# 原子力科学研究所 原子炉施設保安規定及び 核燃料物質使用施設等保安規定の 変更認可申請について

国立研究開発法人 日本原子力研究開発機構  
原子力科学研究所

令和4年9月15日

# 東海第二発電所の工事進捗に合わせた周辺監視区域図の変更

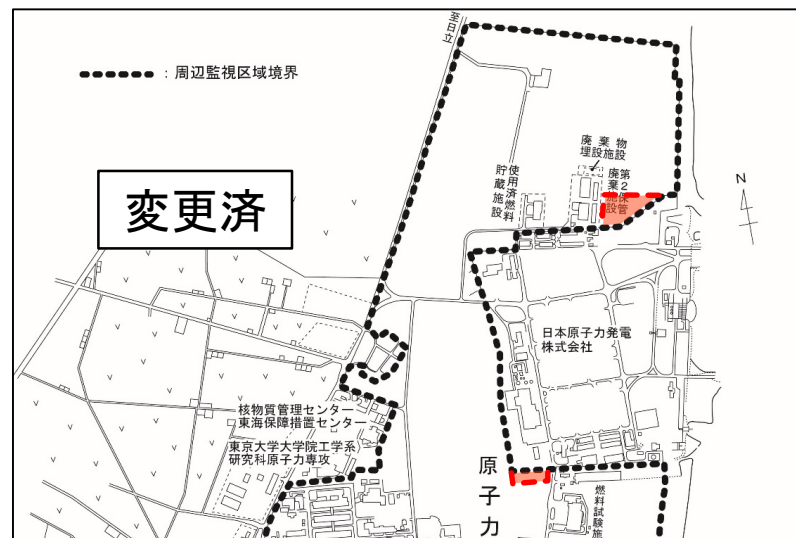
- 原子力科学研究所の隣接事業所である日本原子力発電(株)(以下「原電」という。)の東海第二発電所は、平成30年9月26日付けをもって同発電所の新規制基準適合性確認に係る原子炉設置変更許可を受けた。原電は同許可において高台への緊急時対策所等の設置、防潮堤の設置等を行う方針を示した。
- 原子力機構は「日本原子力発電(株)による原科研敷地の利用に係る覚書」に基づき、用地として原子力科学研究所の敷地の一部を貸与し、原電の工事進捗に合わせて敷地境界及び周辺監視区域境界を見直すこととした。

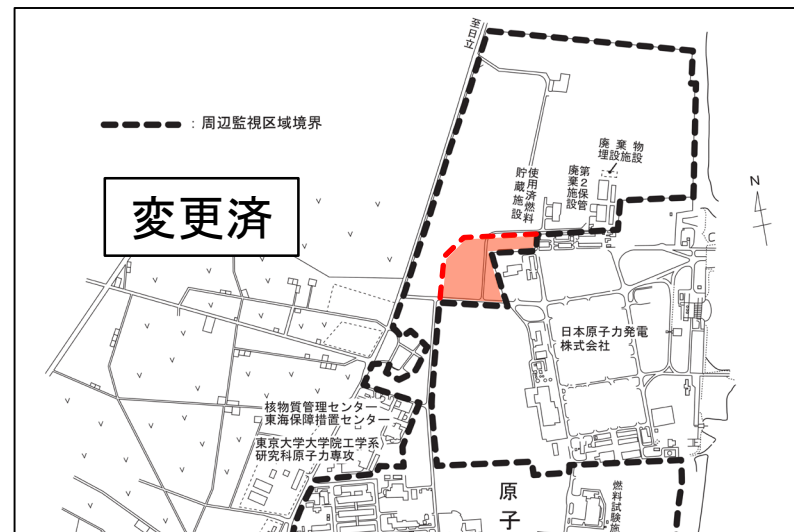
- 第1回は、防潮堤設置工事に伴い、作業エリア確保のため一時的に周辺監視区域境界を変更した。(変更済)

- 第2回は、高台への緊急時対策所等の設置工事進捗に伴い、周辺監視区域境界を変更した。(変更済)

- 第3回は、防潮堤設置工事進捗に伴い、周辺監視区域境界を変更した。(変更済)
- 第4回は、安全性向上対策工事の作業用地確保に伴い、一時的に周辺監視区域境界を変更する。(今回申請)
